COMUNE DI BOLOGNA
PROGETTO PER LA REALIZZAZIONE DEL POLO DINAMICO
Via Zacconi, Bologna

PROGETTO DEFINITIVO

Relazione integrativa
per Conferenza dei Servizi

CONF.01

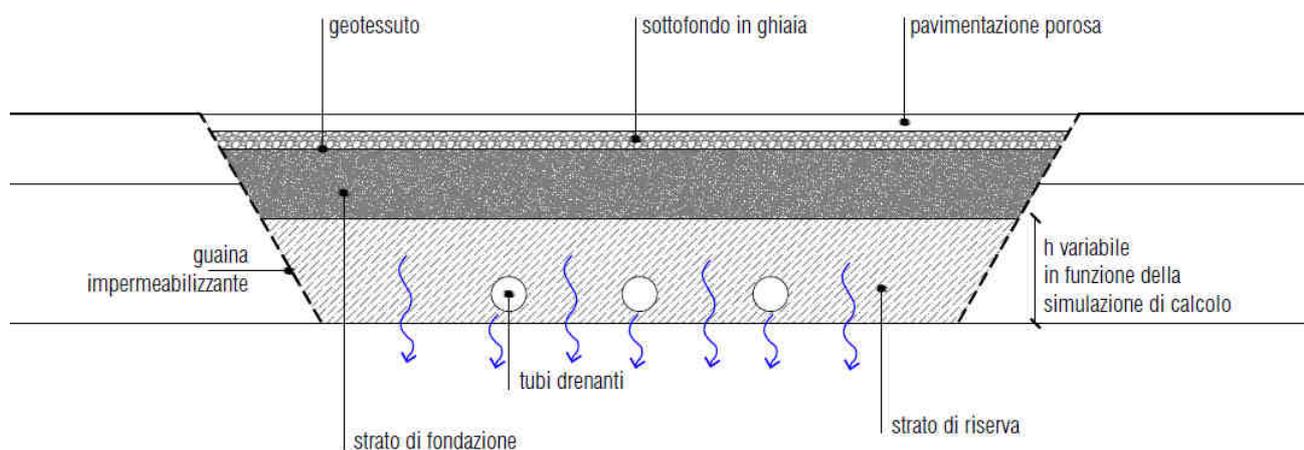
Verrà inserito uno sgancio di emergenza dell'alimentazione ai cavi di collegamento degli inverter.

Il locale inverter, come indicato negli elaborati grafici, sarà ubicato al piano terra, sarà compartimentato REI 60 ed avrà accesso dal corridoio del blocco B tramite porta REI 60.
